Memo

Aan DCMR
Van Bilfinger Tebodin Netherlands B.V.
Afdeling Environmental Management
In naam van MGC Specialty Chemicals Netherlands B.V.

Memo nr.: T52892_11

Onderwerp: Aanvulling Wabo milieu - waterstofstation

B1 – Tekening waterstofstation

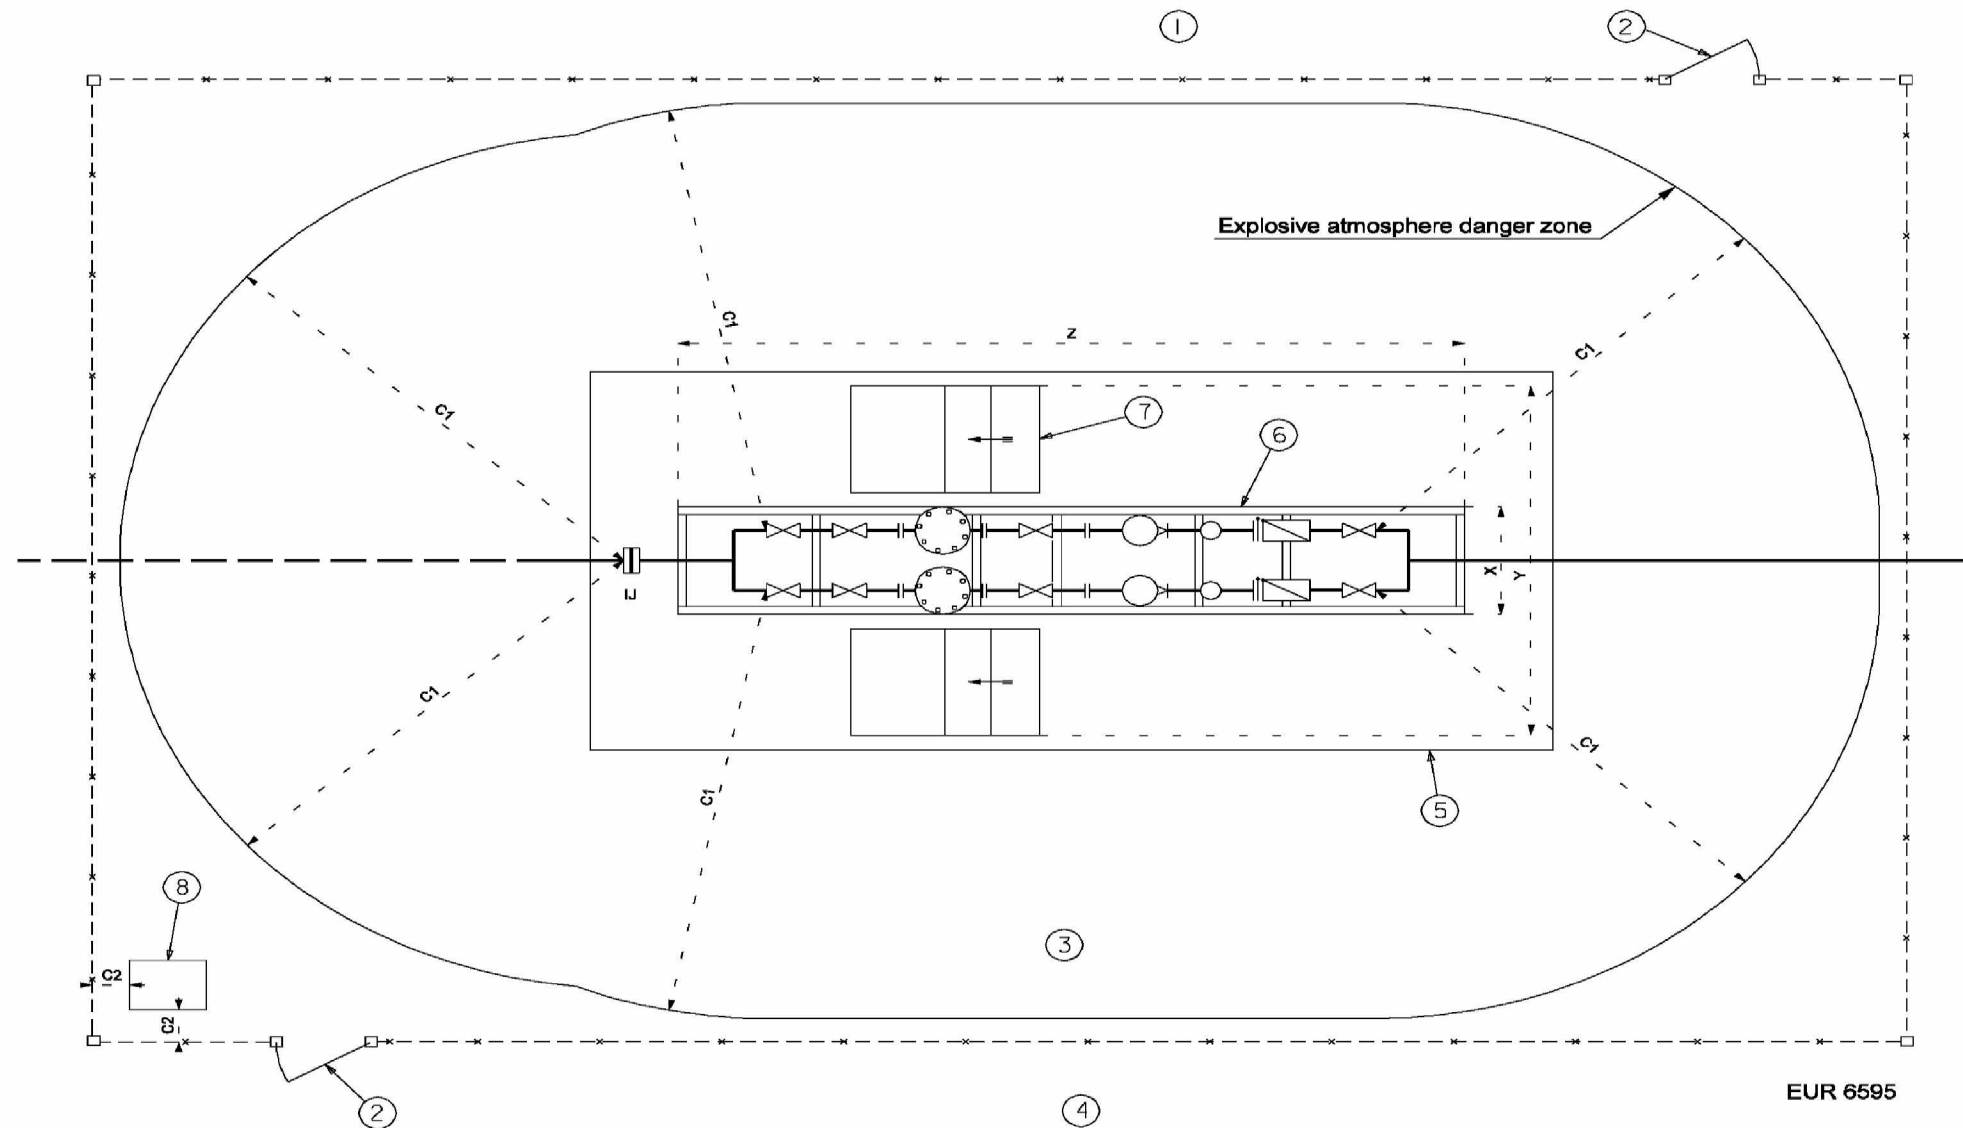
Uit de nadere engineering van het project is gebleken dat bij deze aansluiting op de rand van de inrichting een waterstofstation geplaatst dient te worden. Het station is voorzien in de noordwesthoek van de inrichting, ten noorden van area U (katalysatoropslag). Dit station heeft een tweevoudige functie: enerzijds wordt de afname van waterstof gemeten, anderzijds wordt de druk van de waterstofstroom geregeld. De inkomende waterstofstroom heeft namelijk een druk van 62-68 barg, waar de uitgaande waterstofstroom – zoals deze afgenomen wordt door MGC – een druk van 55 barg dient te hebben.

veiligheidsaspect. Bij het ontwerp en de plaatsing van het station is aangesloten bij NEN-ISO 13623:2017 (zie bijlage 1).

Bij deze verzoekt MGC aan het bevoegd gezag om, aanvullend op de reeds aangevraagde activiteiten, een waterstofstation voor de meting en drukregeling van de inkomende waterstofgasstroom op te nemen in de oprichtingsvergunning voor de MXDA-fabriek. Deze activiteit heeft geen invloed op de milieueffecten zoals deze beschreven en aangevraagd zijn in zowel de aanvraag, de milieueffectrapportage en de bijbehorende onderzoeken.
